大型バスのヒータホースのリコールについて

平成 25年8月1日

リコール届出番号3200

改善箇所説明図

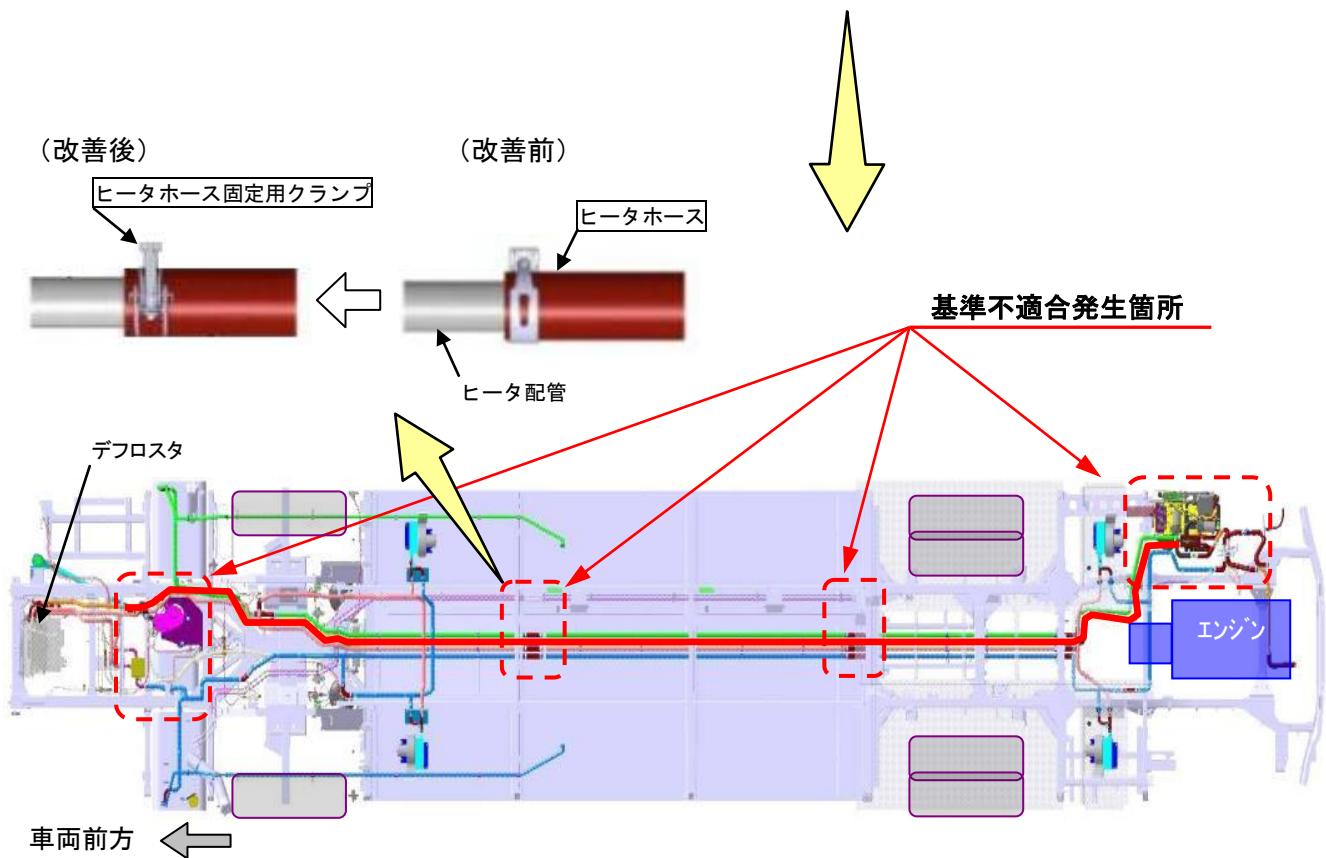
大型バスにおいて、ヒータホース固定用クランプの締結力が不足しているため、ヒータホースの内部を流れる冷却水がホース端部より浸入し、その冷却水によってホースの補強糸が分解されるものがある。そのため、そのままの状態で使用を続けると、ホースの強度が不足し、内部を流れる冷却水の圧力に耐えきれず、ホースが破損して冷却水が漏れ、デフロスタの機能が低下して前面ガラス直前の視野を確保できないおそれがある。

全車両、ヒータホース固定用クランプの締結力が不足している箇所のヒータホースと固定用クランプを対策品に交換する。

注： は交換部品を示す。
